島根原子力発電所 2 号炉 審査資料	
資料番号	EP-083 改 05
提出年月日	令和 3 年 6 月 14 日

島根原子力発電所 2 号炉

1 号炉液体廃棄物処理系の 共用取止めによる影響について

中国電力株式会社

第1図 液体廃棄物処理系系統概要図

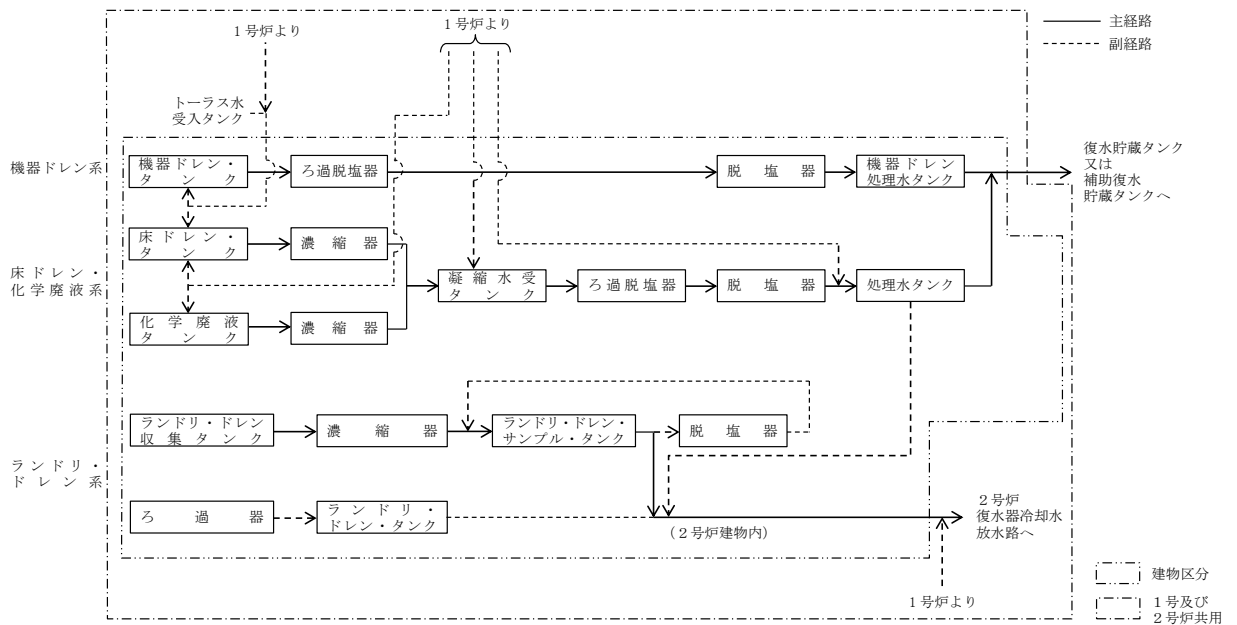
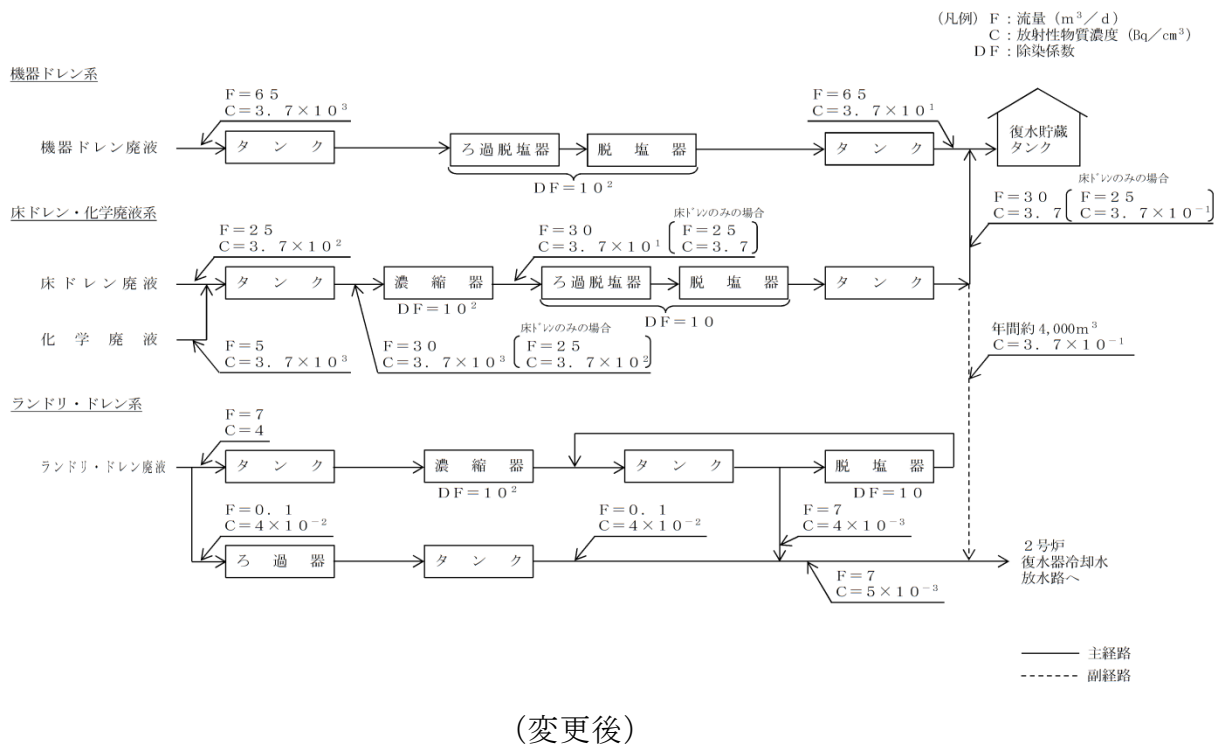
1号炉の機器ドレン系、床ドレン・再生廃液系、シャワ・ドレン系の2号炉との共用を取止める。（以下「共用取止め」という。）

2号炉で発生する機器ドレン廃液は、2号炉の機器ドレン系設備又は1号炉の機器ドレン系設備で処理を行っていたが、共用取止めに伴い、2号炉の機器ドレン系設備のみで処理する。平常運転時に2号炉で発生する機器ドレン廃液の推定発生量は約65m³/dであるが、2号炉の機器ドレン系設備は第1表に示す容量を有しており、処理可能である。また、2号炉の機器ドレン系設備は引き続き1号炉と共用を続けるが、1号炉の廃液については、1号炉の機器ドレン系設備若しくは2号炉の廃液処理を優先したうえで、2号炉の機器ドレン系設備の裕度の範囲で処理する。従って、1号炉の機器ドレン

2号炉で発生する床ドレン・化学廃液は、2号炉の床ドレン・化学廃液系[※]設備又は1号炉の床ドレン・再生廃液系[※]設備で処理を行っていたが、共用取止めに伴い、2号炉の床ドレン・化学廃液系設備のみで処理する。平常運転時に2号炉で発生する床ドレン・化学廃液の推定発生量は約30m³/dであるが、2号炉の床ドレン・化学廃液系設備は第1表に示す容量を有しており、処理可能である。また、2号炉の床ドレン・化学廃液系設備は引き続き1号炉と共用を続けるが、1号炉の廃液については、1号炉の床ドレン・再生廃液系設備若しくは2号炉の廃液処理を優先したうえで、2号炉の床ドレン・化学廃液系設備の裕度の範囲で処理する。従って、1号炉の床ドレン・再生廃液系の共用を取止めることによる、液体廃棄物の処理能力に影響はない。
(第1～4表, 第1, 2図参照)

備であり、これまで2号炉と共用していたが、管理区域退域時の手洗い運用を既に廃止しており、今後、2号炉からシャワ・ドレン廃液は発生しないことから、1号炉のシャワ・ドレン系の共用を取止めることによる影響はない。
(第2～4表、第1、2図参照)

第2図 液体廃棄物処理系の放射性物質濃度等説明図

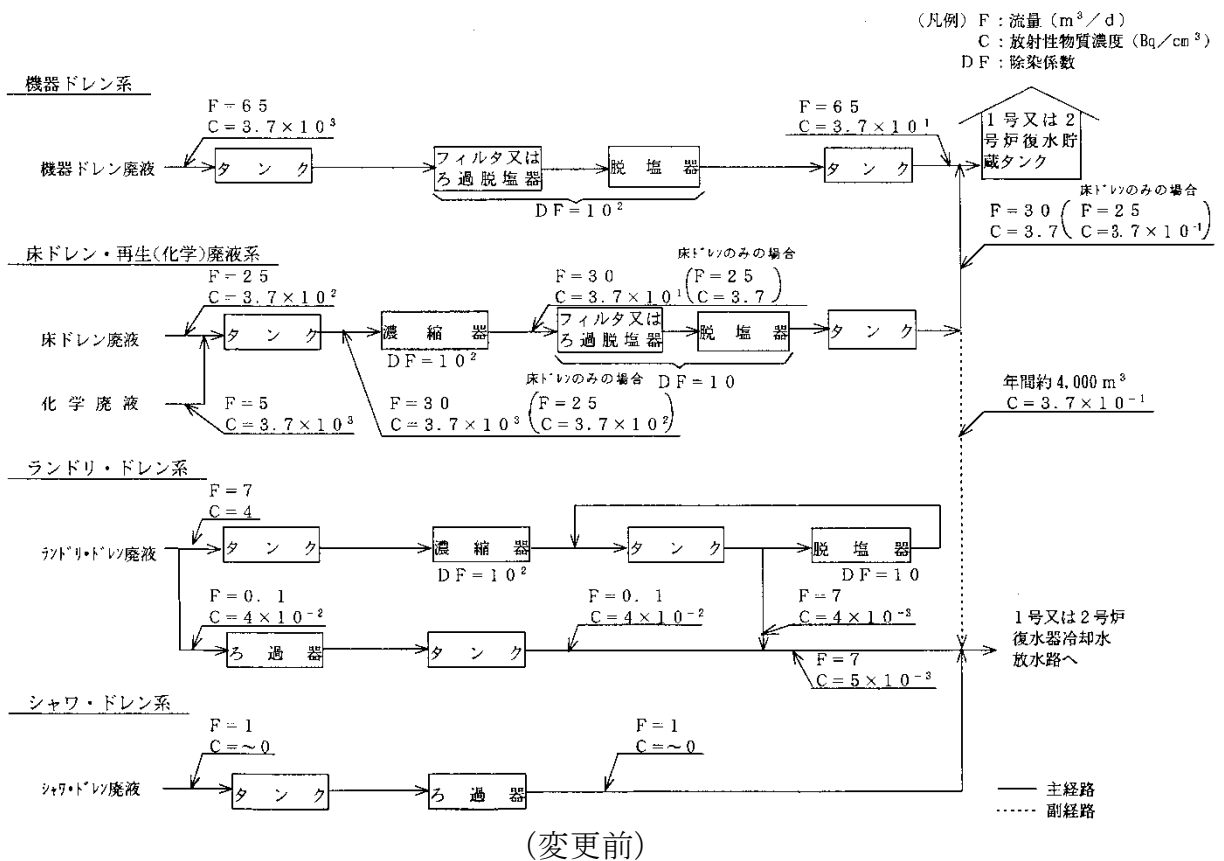
<p>(2) 床ドレン廃液</p> <p>床ドレン廃液は、原子炉建物、ドライウエル、タービン建物、廃棄物処理建物等で発生する。化学的純度は低く、放射能レベルは一定ではないが、比較的低い（約 $3.7 \times 10^2 \text{Bq/cm}^3$）。</p> <p>これらは、<u>液体廃棄物処理系の床ドレン・再生廃液系（除染係数約 10^3）又は床ドレン・化学廃液系（除染係数約 10^3）</u>で処理する。</p> <p>蒸留、ろ過、脱塩した処理済液（約 $3.7 \times 10^{-1} \text{Bq/cm}^3$）は、原則として再使用するが、一部環境に放出する場合もある。</p> <p>(3) 化学廃液</p> <p>化学廃液は、復水系及び液体廃棄物処理系脱塩器樹脂の再生廃液等からなる。化学的純度は低く、酸性あるいはアルカリ性であることが多く、放射能レベルは一般に高い（約 $3.7 \times 10^3 \text{Bq/cm}^3$）。</p> <p>これらは、<u>液体廃棄物処理系の床ドレン・再生廃液系又は床ドレン・化学廃液系</u>で処理する。</p> <p>蒸留、ろ過、脱塩した処理済液（約 3.7Bq/cm^3）は、再使用するが一部環境に放出する場合もある。</p>	<p>(2) 床ドレン廃液</p> <p>床ドレン廃液は、原子炉建物、ドライウエル、タービン建物、廃棄物処理建物等で発生する。化学的純度は低く、放射能レベルは一定ではないが、比較的低い（約 $3.7 \times 10^2 \text{Bq/cm}^3$）。</p> <p>これらは、<u>液体廃棄物処理系の床ドレン・化学廃液系（除染係数約 10^3）</u>で処理する。</p> <p>蒸留、ろ過、脱塩した処理済液（約 $3.7 \times 10^{-1} \text{Bq/cm}^3$）は、原則として再使用するが、一部環境に放出する場合もある。</p> <p>(3) 化学廃液</p> <p>化学廃液は、復水系及び液体廃棄物処理系脱塩器樹脂の再生廃液等からなる。化学的純度は低く、酸性あるいはアルカリ性であることが多く、放射能レベルは一般に高い（約 $3.7 \times 10^3 \text{Bq/cm}^3$）。</p> <p>これらは、<u>液体廃棄物処理系の床ドレン・化学廃液系</u>で処理する。</p> <p>蒸留、ろ過、脱塩した処理済液（約 3.7Bq/cm^3）は、再使用するが一部環境に放出する場合もある。</p>	<p>・2号炉で発生する床ドレン廃液は、2号炉の床ドレン・化学廃液系設備で処理するため、1号炉の床ドレン・再生廃液系の共用を取止めることによる、液体廃棄物の処理能力に影響はない。</p>

<p>(4) ランドリ・ドレン廃液 ランドリ・ドレン廃液は保護衣類等を除染する際に生じる洗濯廃液等であり、化学的純度は低く、放射能レベルも低い（約 4Bq/cm³）。 これらは、液体廃棄物処理系のランドリ・ドレン系（除染係数約 10³）で処理する。 蒸留、脱塩した処理済液（約 4×10⁻³Bq/cm³）は、放射性物質の濃度が十分低いことを確認して環境に放出する。 なお、放射性物質による汚染がほとんどない下着類を除染したランドリ・ドレン廃液は、放射能レベルが低く（約 4×10⁻²Bq/cm³）、ろ過器で処理した後、放射性物質の濃度が十分低いことを確認して環境に放出する場合がある。</p> <p>(5) シヤワ・ドレン廃液 <u>シヤワ・ドレン廃液は、手洗い時に生じる廃液等であり、放射能レベルが極めて低く、液体廃棄物処理系のシヤワ・ドレン系で処理する。</u> <u>放射性物質の濃度が十分低いことを確認した後、ろ過器を通して環境に放出する。</u></p>	<p>(変更なし)</p> <p>(項目削除)</p>	<p>・ 2号炉のランドリ・ドレン系の処理に係る設備の設計を変更しないことから、本系に係る許可の内容に影響を及ぼさない。</p> <p>・ 今後、2号炉からシヤワ・ドレン廃液は発生しない運用とすることから、1号炉のシヤワ・ドレン系の共用を取止めることによる影響はない。</p>
--	-----------------------------	--
